PROGETTO DI RIAVVIO DELLA RAFFINERIA DI PRODUZIONE DI ALLUMINA UBICATA NEL COMUNE DI PORTOSCUSO - ZI PORTOVESME (SU)

PROVVEDIMENTO UNICO REGIONALE IN MATERIA AMBIENTALE
(AI SENSI DELL'ART. 27BIS DEL D.LGS.152/2006 E DELLA L.R. 2 DEL 08.02.2021)

NOTA INTEGRATIVA A RISPOSTA DELLE OSSERVAZIONI A SEGUITO DELLA SECONDA CONFERENZA DEI SERVIZI ISTRUTTORIA DEL 12 GENNAIO 2023

Marzo 2023

Figura 1. Sezioni di monitoraggio geotecnico previste durante la fase 0

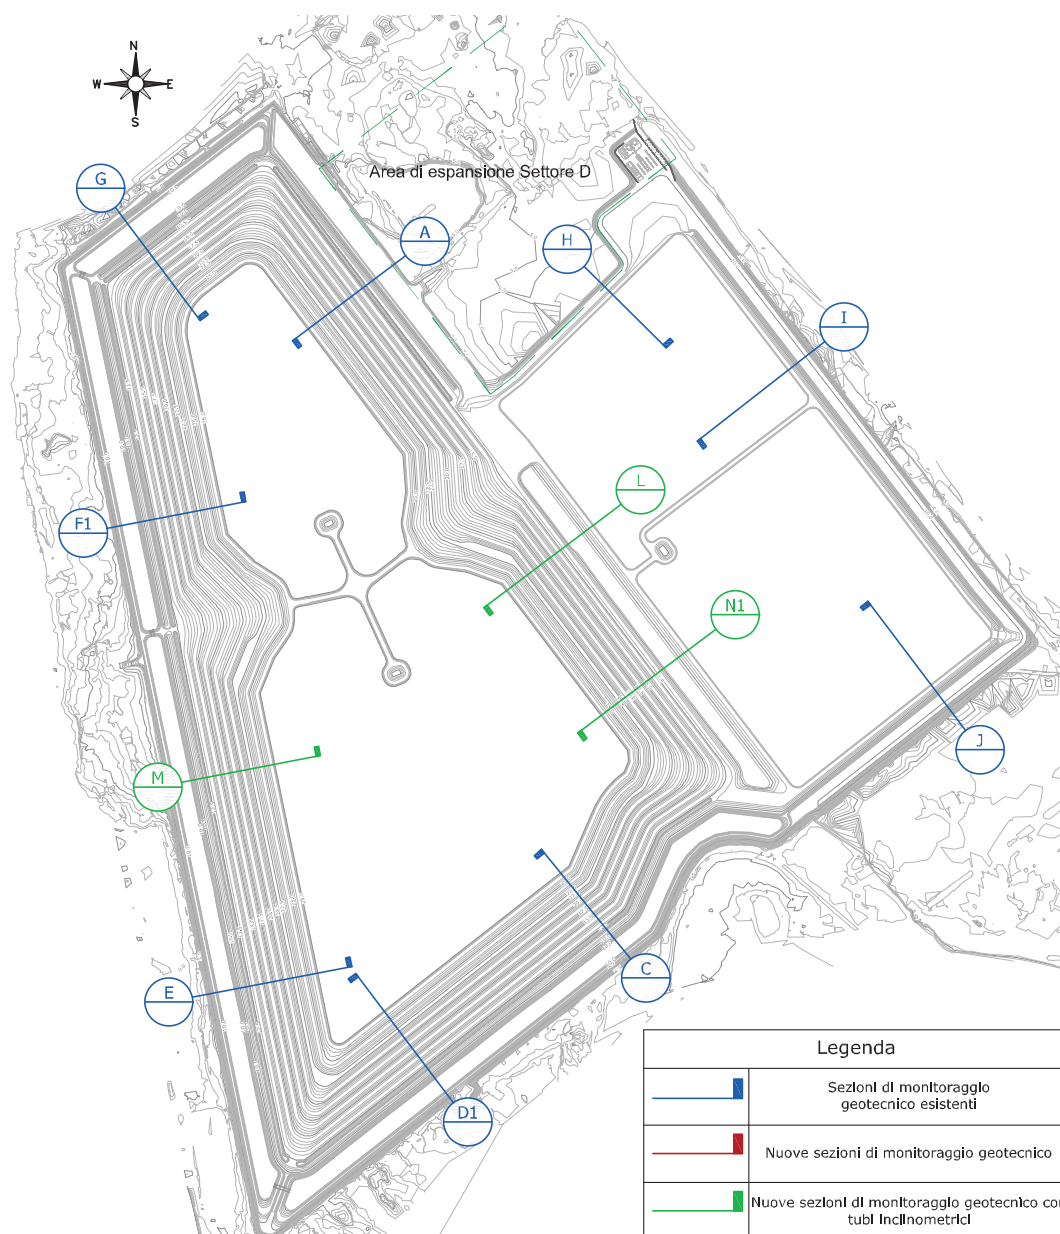
fornire ulteriori chiarimenti in merito alle anomalie riscontrate nel monitoraggio geotecnico, prevedendo tra l'altro il ripristino della funzionalità di tutte le apparecchiature che risultano danneggiate o che comunque non garantiscono più l'affidabilità necessaria;

Si fa inoltre presente che il piano di monitoraggio geotecnico del BFR è stato oggetto di revisione in fase di progettazione al fine di consentire una rigorosa valutazione delle condizioni di stabilità in tutte le fasi previste (costruzione, esercizio, chiusura e gestione post operativa). Il nuovo piano, rivisita il piano di sorveglianza e controllo attualmente in essere e verrà messo in atto durante la fase 0 (adeguamento della discarica esistente) a seguito dell'ottenimento dell'autorizzazione.

Il monitoraggio geotecnico inserito in progetto, prevede misure di spostamento, assestimentriche, inclinometriche e di pressione neutra, eseguite mediante strumenti disposti lungo le sezioni trasversali indicate in Figura 1, nonché prove geotecniche per la verifica dell'evoluzione delle caratteristiche del fango depositato prima del 2009 e per la caratterizzazione del fango disidratato in situ. Nel dettaglio, già durante la Fase 0 saranno monitorate 12 sezioni trasversali, di cui 9 esistenti (A, G, F1, nel Settore A; E, D1, C nel Settore B; H, I e J nel Settore C) e 3 di nuova realizzazione (L, M, N1, nel Settore B).

Prima dell'inizio della fase di cantiere tutta la strumentazione esistente prevista nel nuovo piano di monitoraggio sarà verificata e verrà effettuata la necessaria manutenzione e/o sostituzione al fine di garantire la piena funzionalità ed efficienza della strumentazione di monitoraggio.

Nelle sezioni di monitoraggio sono previste le seguenti misure:

- **Misure di spostamento:** i capisaldi topografici sono ubicati su ciascun argine principale. Al progredire della coltivazione, nuovi capisaldi topografici verranno realizzati, per ogni sezione (esistente e nuova) sul bordo esterno di ciascuna delle piste di servizio di nuova costruzione. La posizione assoluta dei capisaldi sarà rilevata con cadenza semestrale. Le mire delle sezioni L, N1, A e H, verranno progressivamente dismesse al procedere della coltivazione dei Settori C e D. Lungo le sezioni di monitoraggio dei Settori A e B, saranno effettuate misure mediante piastre assestometriche disposte su ciascuna pista anulare, con piastra sulla superficie della

geomembrana di separazione in HDPE posta a quota +25.0m slm (quota attuale fanghi nei Settori A e B). La cadenza di misura sarà semestrale;

- **Misure inclinometriche:** le misure di spostamento saranno integrate da misure inclinometriche effettuate lungo verticali disposte ogni due argini di sopraelevazione nelle sezioni L, M, N1, C, F1, G, A;

- **Misure piezometriche:** il monitoraggio della pressione neutra del fango depositato prima del 2009 avverrà mediante misura semestrale in piezometri di tipo Casagrande esistenti, integrati con cluster di 3 piezometri di tipo Casagrande di nuova realizzazione ubicati ogni due argini di sopraelevazione esistenti e su ciascuna delle piste di nuova realizzazione. Le 9 sezioni di monitoraggio esistenti saranno integrate con 3 nuove Sezioni specificamente finalizzate al monitoraggio della Fase 1 (Sezioni L, M, N1). I piezometri posizionati planimetricamente sull'attuale superficie dei Settori A e B saranno messi in opera prima dell'inizio delle operazioni di abbancamento. Nel Settore C, nelle sezioni di monitoraggio H1, I1, I, N2 e J in corrispondenza di ogni intersezione con le piste di servizio, verrà installato un piezometro di tipo Casagrande al fine di verificare l'eventuale insorgere di pressioni neutre nel fango disidratato.

Figura 4. Misure topografiche

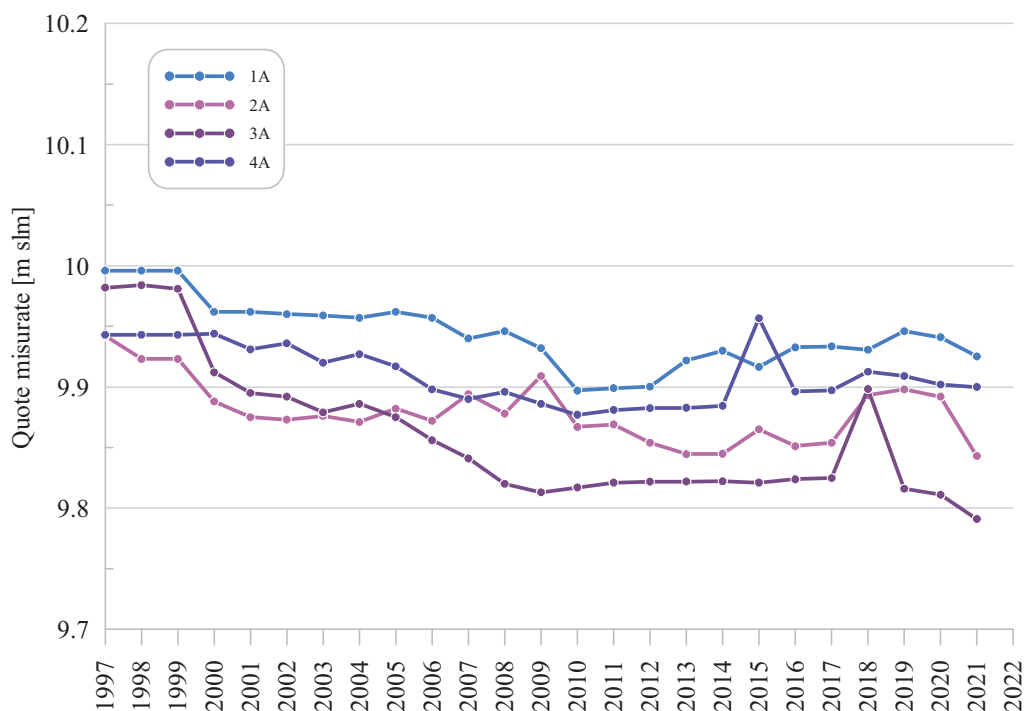
Le misure topografiche, riferite ai 4 capisaldi fondamentali sugli argini, indicano che i suddetti punti si stanno progressivamente abbassando, dal 1997 ad oggi, di un valore variabile tra i 10 e i 20 cm. Questo comportamento della base degli argini è un comportamento atteso? Dobbiamo aspettarci che tali abbassamenti (al piede dell'argine principale) proseguano con l'innalzarsi del BFR, e di quanto può essere considerato 'normale' un abbassamento? Nelle controdeduzioni si afferma che "si fa presente che esse potrebbero essere dovute a errori materiali del tecnico oppure, più semplicemente, a spostamenti delle mire causati da urti accidentali da parte, per esempio, dei mezzi meccanici utilizzati per la manutenzione della strada perimetrale ai cui bordi sono disposte le mire", trattandosi di capisaldi, non sarebbe opportuno proteggerli in qualche modo?

Si precisa che il citato riferimento³ a "errori materiali del tecnico oppure, più semplicemente, a spostamenti delle mire causati da urti accidentali da parte, per esempio, dei mezzi meccanici utilizzati per la manutenzione della strada perimetrale ai cui bordi sono disposte le mire" è relativo ai pochi dati anomali presenti nel set di misure e non alle misure nel loro complesso che, invece, risultano coerenti fra loro. In altri termini, come risulterà evidente dall'osservazione del diagramma seguente (già presente nelle relazioni relative al monitoraggio), il set di dati di spostamento verticale evidenzia che, dal 1997 al 2022 (25 anni) si è prodotto un cedimento dell'argine variabile fra 10 e 20 cm a seconda della particolare mira e che, nell'andamento generale, si individuano alcune anomalie che, con ogni evidenza, costituiscono errori di misura che, nella risposta alle osservazioni, sono state solamente ipotizzate. Nonostante la presenza di questi dati anomali, l'intero set descrive compiutamente l'andamento dei cedimenti dei punti monitorati.

Relativamente al quesito circa la coerenza dei cedimenti osservati con la crescita del bacino, la risposta è che tale cedimento è assolutamente coerente con il contesto di carichi (crescita del bacino) e caratteristiche dei terreni e non indica alcuna criticità geotecnica.

Circa l'entità dei cedimenti futuri determinati dalla ulteriore sopraelevazione dei bacini, essi sono stati calcolati e sono riportati nelle relazioni di progetto.

Infine, sempre a proposito del monitoraggio dei cedimenti, l'Azienda ha realizzato nel 2020 una rete di 36 mire finalizzate alla misura di precisione dei cedimenti dell'argine principale mediante livellazione. Tale sistema anticipa, relativamente al monitoraggio dei cedimenti, quanto previsto nel progetto di sopraelevazione dei bacini incluso nel più ampio Progetto di Ripartenza.
